BUND Regionalverband

Stuttgart, den 15.12.2013

Betreff: Vorläufige Stellungnahme zu Aussagen und Er widerungen des Vorhabensträgers bzw. seiner beauftragten Gutachter im Rahmen des Antragsverfahrens PFA 1.1, 7. Planänderung, PFA 1.5, 6. Planänderung und PFA 1.6a, 2. Planänderung.

Abbildung 4-2: Vergleich der gemessenen und berechneten Grundwasserganglinie der Messtelle P 177 (mo)

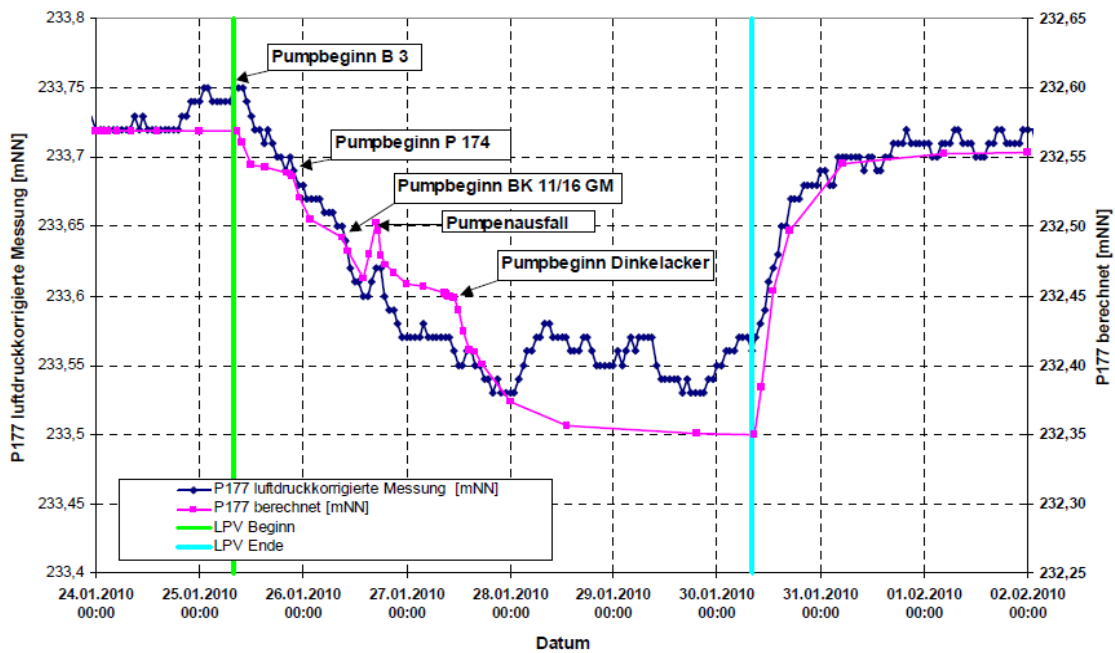
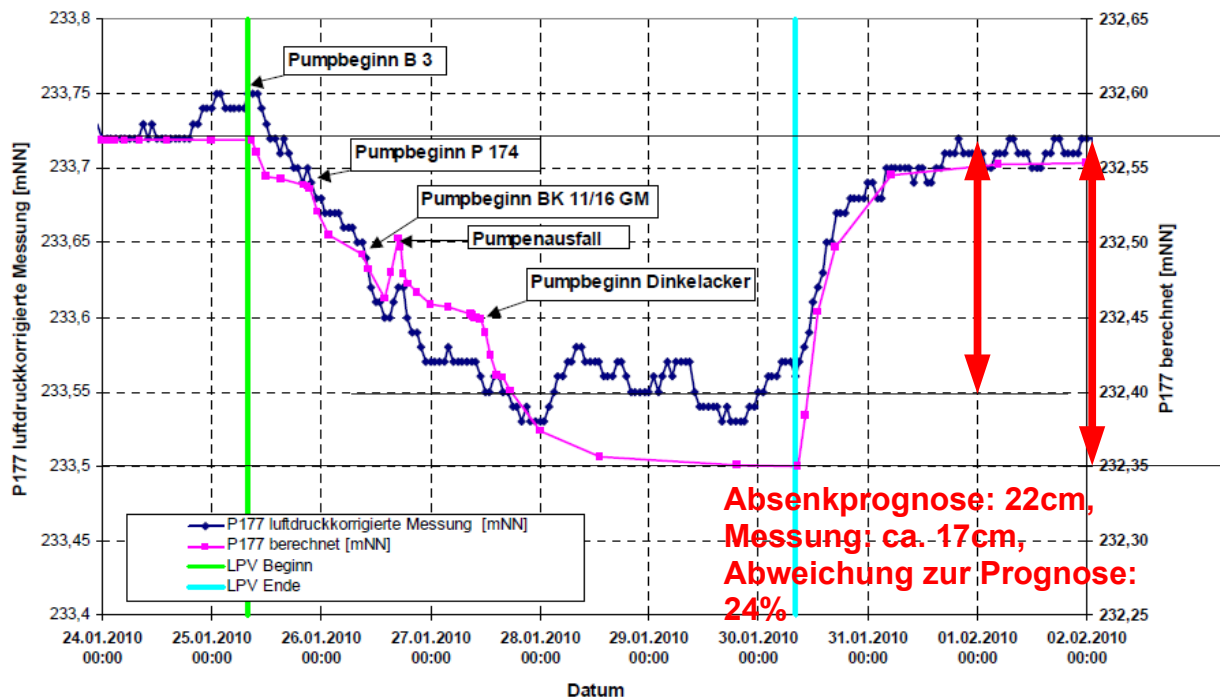
gezeigten Abbildung 4-2 (in magenta) bei Beendigung des Pumpversuches einen Wert von 232,35mNN annimmt. Weiters nimmt die maßgebende Prognosekurve des Modells in Abbildung 4-3 einen Wert von ca. 51,2l/s an.

Für die Meßstelle P177 (oberes Diagramm) wird im Prognosemodell beim Abschalten der Pumpen ein Wert von 232,31mNN erreicht, also ein um 4cm tieferes Ende der Absenkeprognose. Wäre das Prognosemodell beider Darstellungen identisch, so müßte sich aber ein identischer Prognoseverlauf ergeben. Dies ist nicht der Fall, so daß im Zeitraum von November 2010 bis Juni 2011 Änderungen eingeflossen sein müssen. Ganz nebenbei ist der Unterschied erheblich, denn die vorhergesagte Absenkung ändert sich von ca. 22cm auf ca. 26cm, was einer Veränderung gegenüber dem ersten Wert von ca. 18% entspricht.

Im Diagramm „Abbildung 3-2“ gehen die Modellierer davon aus, daß der quasistationäre Endzustand an der Meßstelle P177 ab dem 28.1.2010 gegen 12:00 Uhr erreicht sei. Weitere Schwankungen rühren nicht vom Pumpversuch her. Dies ist nachvollziehbar, aus diesem Grund wurden zwei waagrechte Linien eingezeichnet, die das prognostizierte und das gemessene Ende der Potentialabsenkung darstellen. Die tageszeitlichen Schwankungen wurden hierbei gemittelt. Diese Mittelung läßt sogar die Vermutung zu, die gemessene Absenkung hätte bereits einen Tag früher, also am 27.1.2010 ihren quasistationären Gleichgewichtszustand erreicht.

Abbildung 4-3: Vergleich der gemessenen und berechneten Schüttungsraten der Berger Quellen gesamt

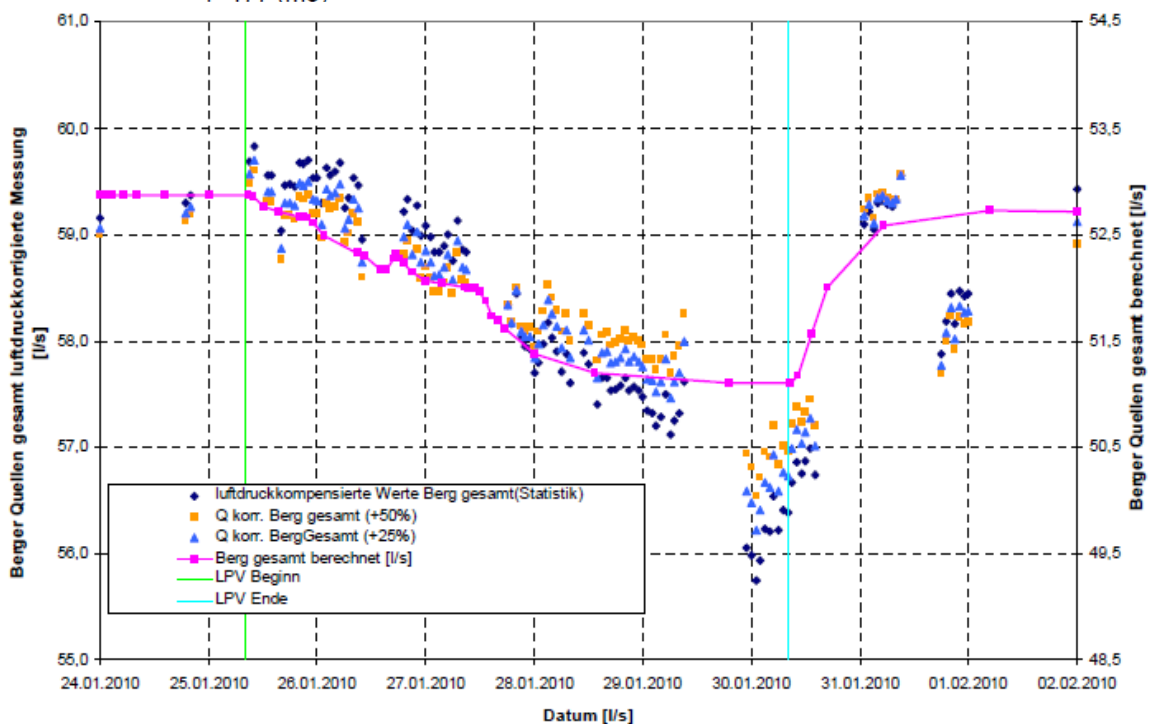
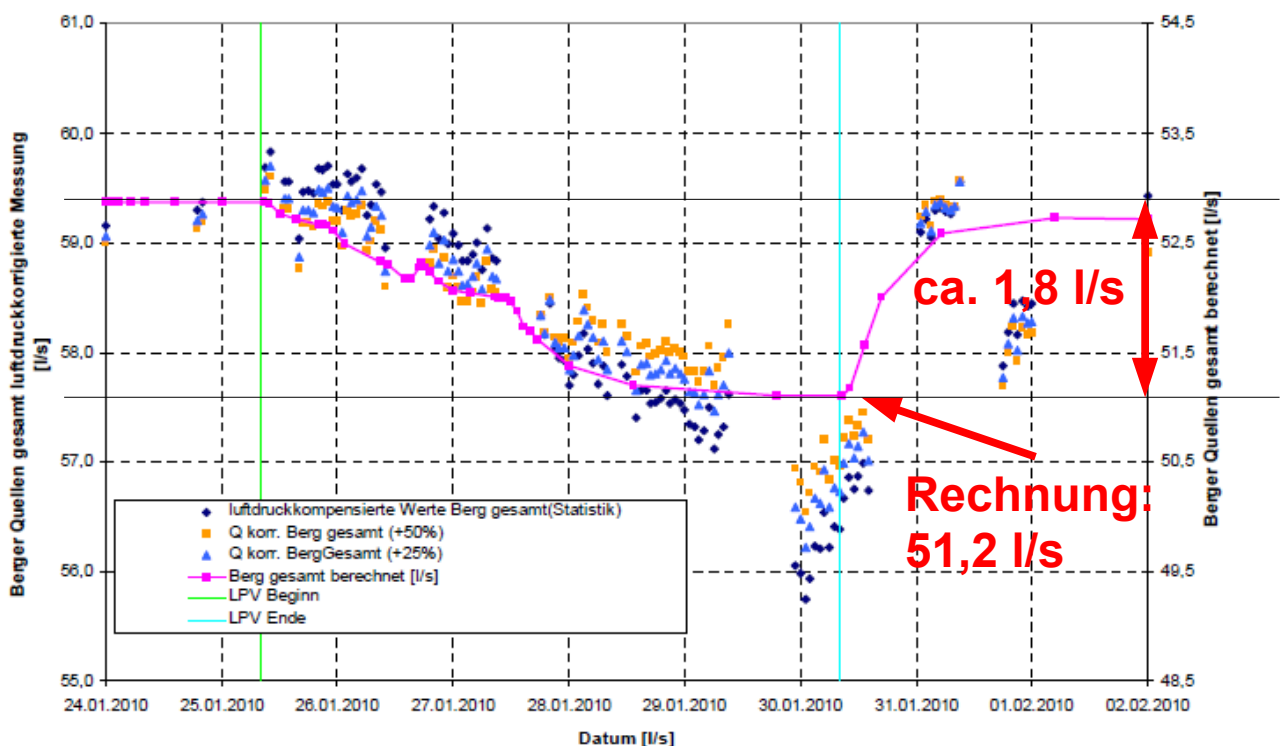
Für die Schüttung der Berger Quellen werden ca. 50,9l/s am Ende des Pumpversuchs prognostiziert. Auch dieser Wert liegt tiefer als in Darstellung 1, obwohl er mit diesem identisch sein müßte. Auch dies belegt klar, daß die zugrundeliegende Modellierung im Zeitraum von November 2010 (Darstellung 1) bis zum Juni 2011 (Darstellung 2) verändert worden sein muß. Ganz nebenbei zeigt der Schüttungsrückgang einen Zuwachs von ca. 10%-15%, d.h. die neuere Prognose ist um bis zu 15% ungünstiger für die Heilquellen.

In der Realität wird jedoch genau das Gegenteil dessen beobachtet, was gemäß der Modellvorstellung auftreten müßte: Während die Modellprognose ein Ende des Schüttungsrückganges bei ca. 51,2l/s vorhersagt und das Erreichen des quasistationären Endzustandes für ca. den 30.1.2010 andeutet, denken die Meßwerte nicht im entferntesten daran, dieser Prognose Folge zu leisten. Die Schüttung fällt weiter bis zum Abbruch des Pumpversuches, ein Erreichen eines quasistationären Gleichgewichtes ist für die Messungen nicht erkennbar. Würde man den Verlauf der Meßkurve extrapolieren und dabei die zweite Ableitung einbeziehen wollen, so wäre selbst unter günstigsten Annahmen ein weiterer Schüttungsrückgang von 1-2l/s nicht von der Hand zu weisen. Für die Schar aus blauen Meßpunkten, die als einzige in der Darstellung des Vorhabensträgers Stand Juni 2011 noch vorkommt (vgl. hierzu Kritikpunkt 1), könnte die Lage des quasistationären Gleichgewichtes ohne weiteres bei 48l/s oder gar noch tiefer gesehen werden. Der tiefste Meßpunkt im Diagramm liegt bereits bei 49,3l/s.

- Zum tiefsten Punkt ein Schüttungsrückgang von 52,9l/s minus 49,2l/s entspricht 3,7l/s
- Der Schüttungsrückgang der Berger Quellen würde bereits für sich nahezu das gesamte Maß ausschöpfen, das für den Rückgang aller Quellen in Summe als tolerierbar angesehen wird

- bezogen auf die Prognose von 1,8l/s entspricht dies einer Abweichung 106% zwischen Rechnung und Messung, obwohl die Messung deutlich anzeigt, daß noch lange kein quasistationärer Endzustand in Sicht ist. Der Schüttungsrückgang hätte sich also mit großer Wahrscheinlichkeit noch weiter fortgesetzt, hätte man nicht den Versuch nach 5 Tagen beendet.

- Bei einer Fehlprognose von mindestens 106% muß von einer schlechten Übereinstimmung zwischen Modellaussage und Probemessung ausgegangen werden.
- Allein die Aussage, daß sich nach 5 Meßtagen kein quasistationäres Gleichgewicht für die Quellschüttung eingestellt hat, die Prognose ein solches jedoch bereits nach 3,5 Tagen andeutet, reicht schon aus, um die Behauptung von einer guten Übereinstimmung von Prognose und Messung verwerfen zu müssen.

Abb. 2: Vergleich der gemessenen und berechneten Schüttungsraten der Berger Quellen

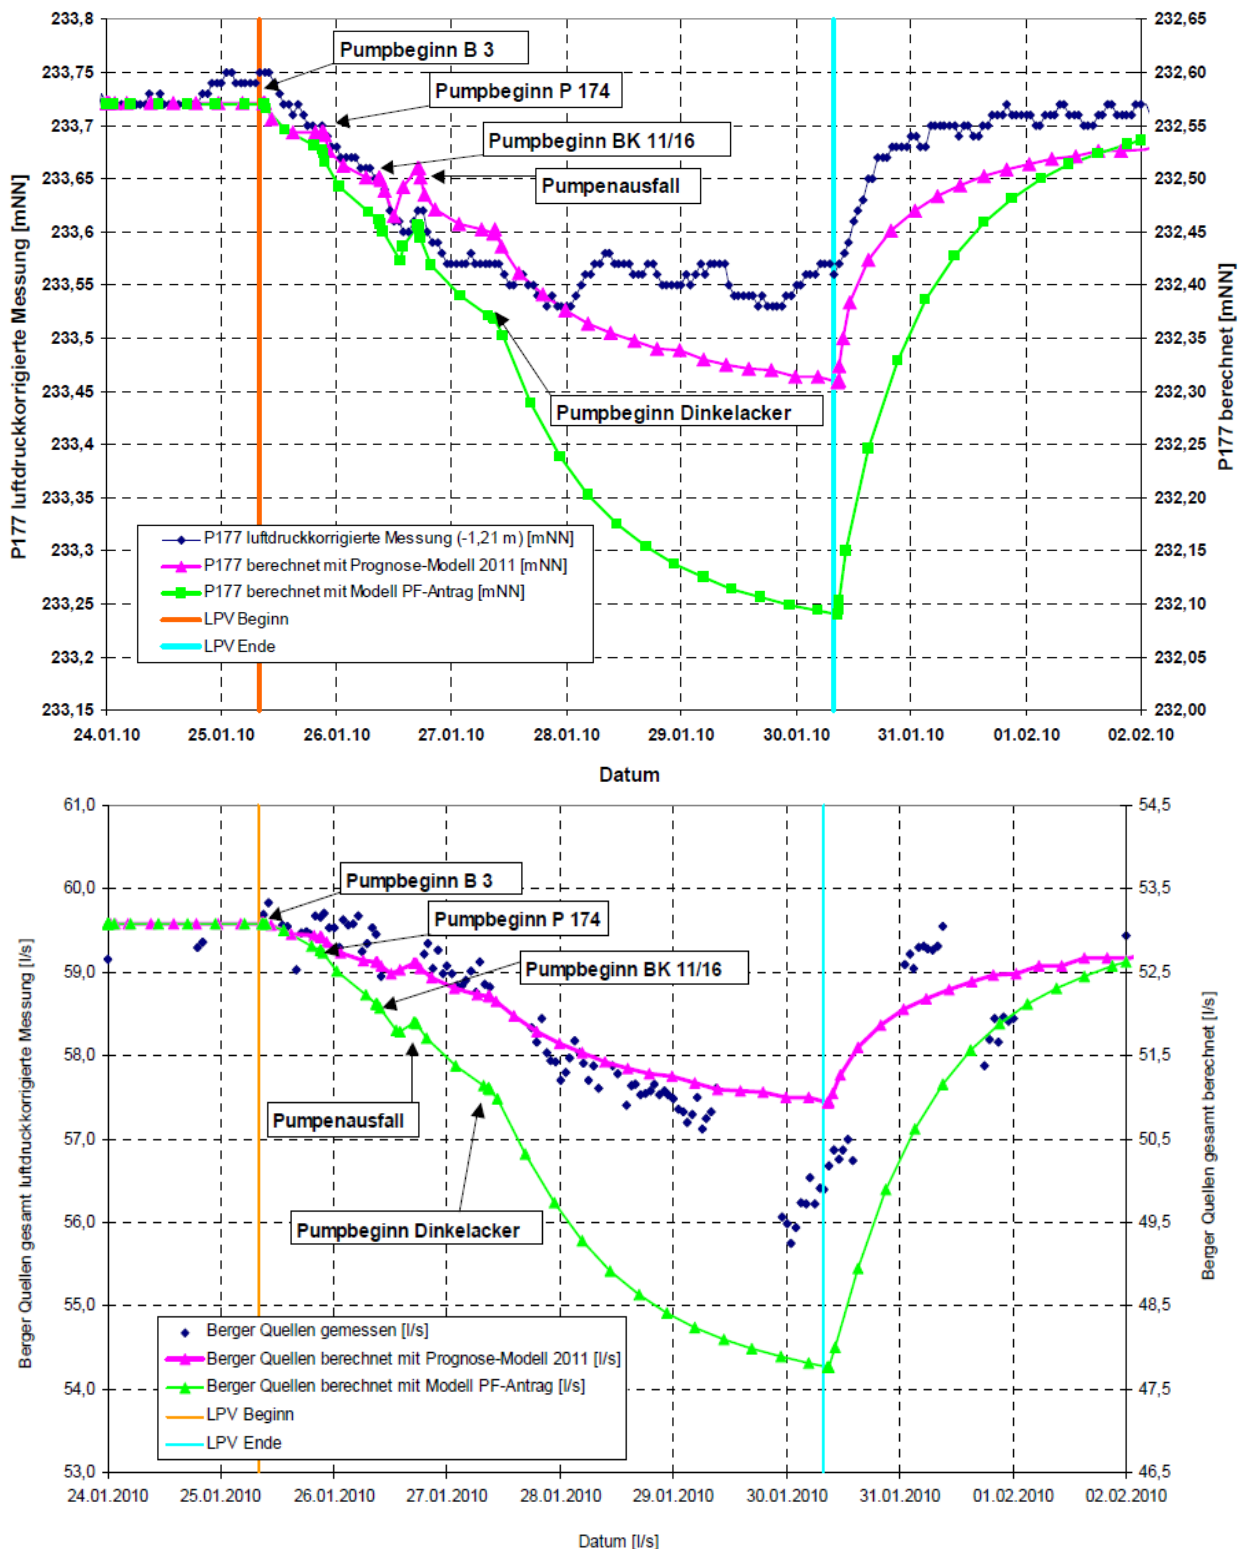
Fazit: Aufgrund der voneinander abweichenden Darstellungen der Prognosewerte für den sogenannten Langzeitpumpversuch ist die Behauptung, die Modelle seien nachträglich verändert worden, als begründet anzusehen. Die hier nachvollziehbar dargestellte Änderung fand in bezug auf die Einreichung der Antragsunterlagen sogar nachträglich statt, d.h. der Vorhabensträger geht mittlerweile selbst von nachteiligeren Prognosen aus als er im Rahmen dieses Verfahrens beantragt hat.
